製品仕様変更のご案内

このたび、「ZF T スロットサイド」につきまして、仕様の変更を行うことになりましたので、下記の通りご案内いたします。

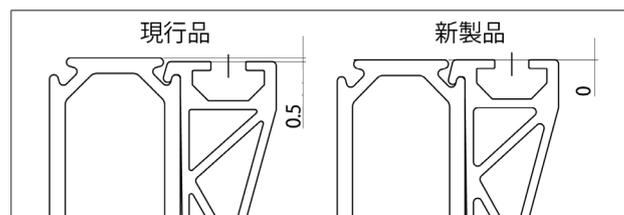
- ・アイテムNo. **上記のとおり変更**
- ・価格 **上記のとおり変更**
- ・質量、製品形状 別紙1【製品寸法図】をご参照ください。

フレームとの段差が生じない設計に改善され、段差をシムで調節するなどの手間が軽減されます。
